古寧頭水資源回收中心水環境改善計畫

整體計畫工作計畫書

申請執行機關：金門縣政府

古寧頭水資源回收中心水環境改善計畫審查意見回覆表

圖 4-2 新設水資源回收中心銜接既有污水系統示意圖

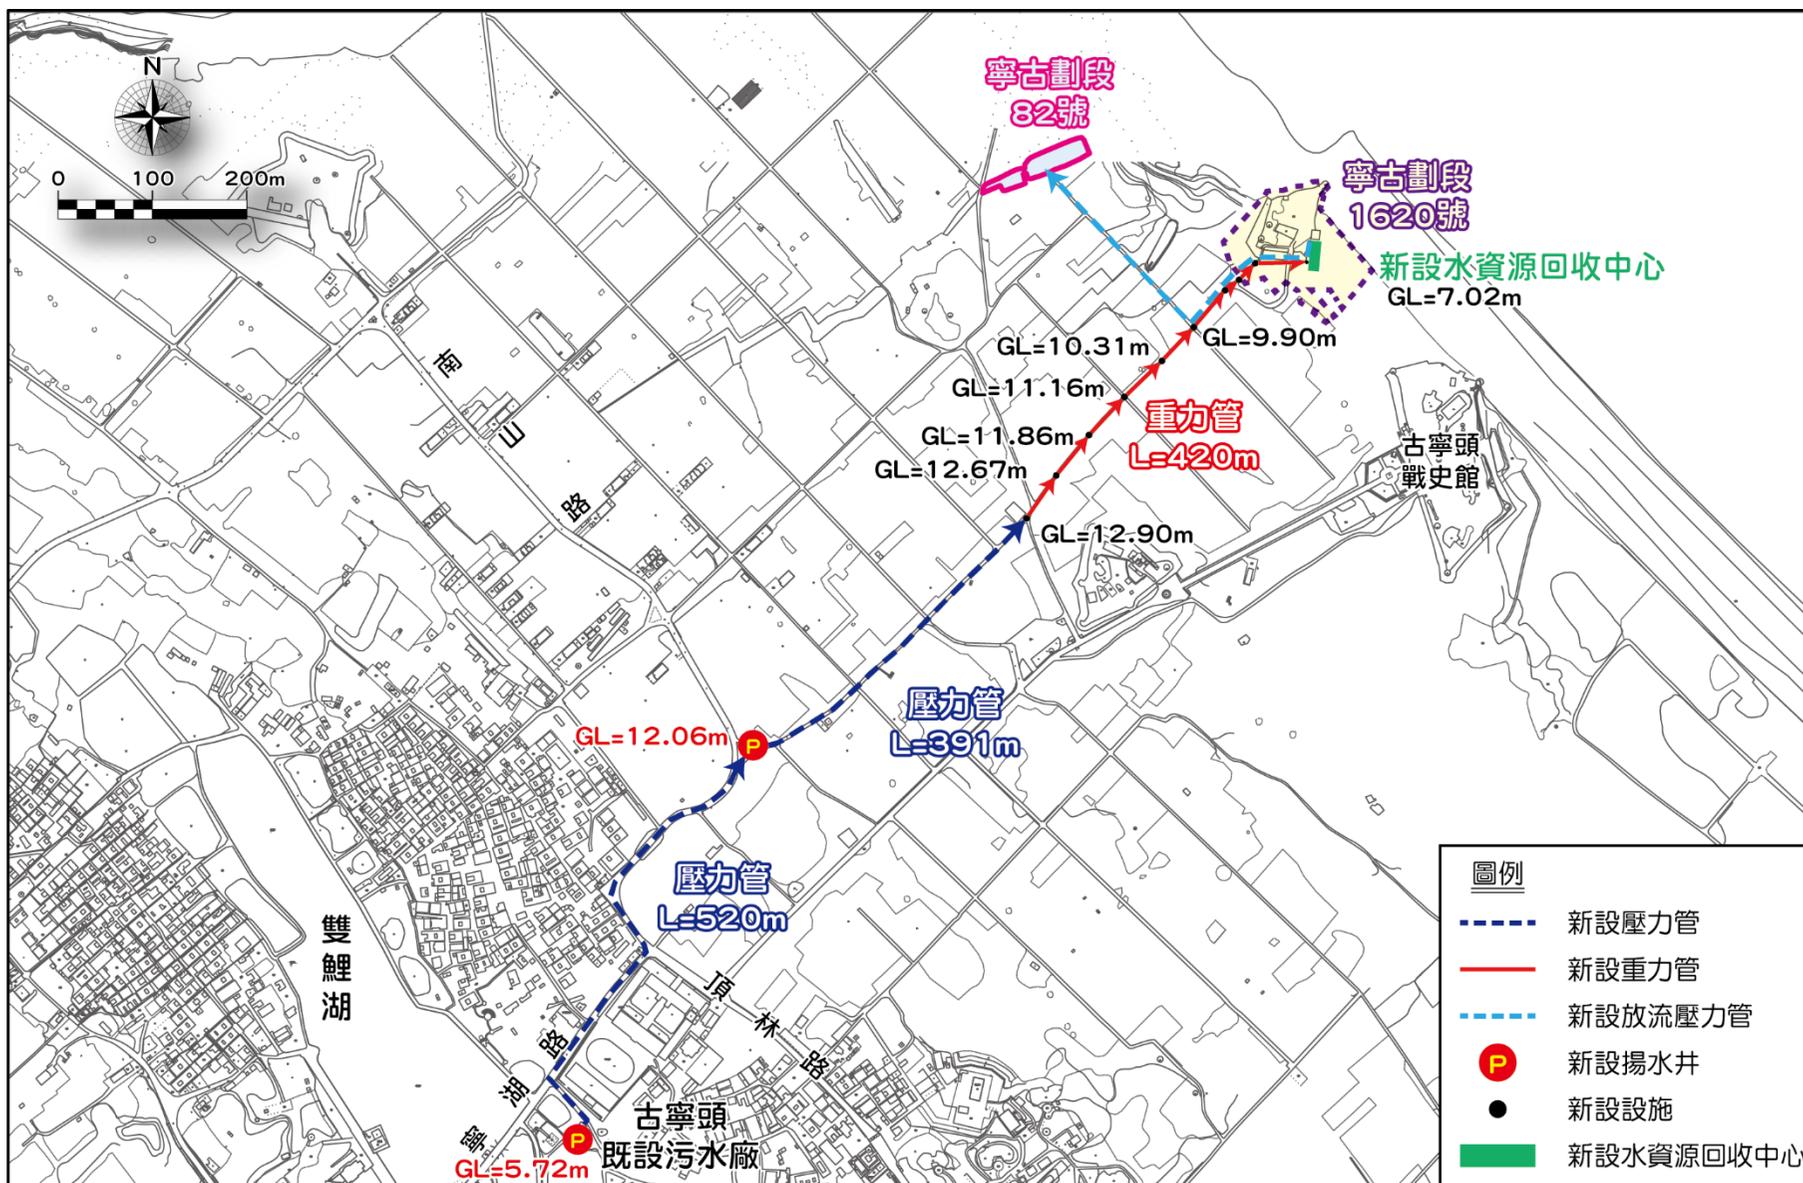
項次	審查意見	回覆說明
一、詹明勇 委員		
1	PPT:P.9, SBR 的操作成本和維護成本(年成本)需明確表列。	參照目前古寧頭污水廠之相關資料，後續新設水資源回收中心(SBR 處理系統)之操作成本及維護成本(年成本)每年約需 200 萬。
2	PPT:P.11, 由原污水廠(EL.5.72m)揚水到第一站 EL.12.06m, 再加壓到 EL.12.9m 才重力放流, 請評估有沒有替代方案, 並說明操作成本。	污水管線規劃之佈設路線已經相關單位檢核及確認, 且無其他較佳之替代道路可供佈設, 故無替代方案。 污水管線系統之操作成本及維護成本(年成本)每年約需 30-50 萬。
3	PTT:P.13, 2020 年居住人口 3,582 人, 到了 2046 年居住人口 4,200 人, 若再加上南山等 10 村人口為 3,057 人, 用水衍生污水量為 400CMD。請縣府思考 2021 年建置的污水處理廠是否可利用 25 年(設備、技術、處理方法…) ? 還要預留 600CMD 之處理量似乎有點過度設計。	目前操作污水量已達 200CMD, 後續再加上周邊陸續接管區域之污水量及人口增加衍生污水量, 規劃新設水資源回收中心設計處理量 400 CMD 應屬合宜。 另規劃預留後續可擴充至 600CMD 之空間, 非屬本計畫辦理內容。
4	PTT:P.19, 代操作的費用有沒有編在申請經費或由申請單位自行處理?	完工驗收後三年試運計畫, 逾計畫執行部分, 由金門國家公園管理處編列辦理委託代操作預算, 委由具有行政院環境保護署乙級(含)以上廢水處理專責人員資格之公司操作維護。
二、溫清光 委員		
1	新廠污水量估計 400CMD, 似估計偏高, 根據表 2-3 舊廠 108 年人口 3628 人, 最大日污水量 200 CMD, 而目標年 135 年估計 4180 人污水量 400 CMD, 人數只增加 552 人, 但污水量增加一倍到 400 CMD。慈湖國宅和南山聚落計畫人數 537 人, 由古寧村搬去住的人數應扣掉較合理。設計污水量 400CMD 宜再降低。	目前操作污水量已達 200CMD, 後續再加上周邊陸續接管區域之污水量及人口增加衍生污水量, 規劃新設水資源回收中心設計處理量 400 CMD 應屬合宜。

項次	審查意見	回覆說明
18	新設水資源中心有景觀生態池規劃，在經費上未編列，且景觀生態池不宜只是視覺觀點，應有其他之淨化功能，並注意面積量與淨化水量之關係。	新設水資源中心預算已涵蓋景觀生態池經費，相關淨化水質功能、生物多樣功能均會納入設計考量。
19	已核定之規劃設計之計畫案的執行情況與本案預定工作內容的差異性應補充說明。	前期計畫僅完成規劃設計階段，未完成發包簽約及開始施工。本案因已調整工程用地之位置及範圍，原規劃設計成果需經檢討及修正後重新提送。
20	對於淨化處理後的水是做如何的處置？希望能夠做合適的規劃，淨化後的水資源適合做那方面的利用。	已規劃金寧鄉寧古劃段 82 地號既有水體作為貯留使用之相關工程，並提供周邊居民作為蓄水及農作物澆灌使用。
21	本案水資源回收中心設計作業已於前批次補助經費辦理，相關設計成果備查在案，本批次無法再補助水資中心設計費，須請縣府自籌經費或採用原設計成果。	遵照辦理。
22	水資中心預計使用營區內既有建物作為操作機房，建議標繪該既有建物與新設水資源回收中心配置相對位置。	已補充標繪既有建物與新設水資源回收中心配置相對位置，詳圖 4-3。
23	新設污水管線工程建議補充地面高程資料，以檢核壓力管與重力管配置是否適當。	已補充，詳圖 4-2。
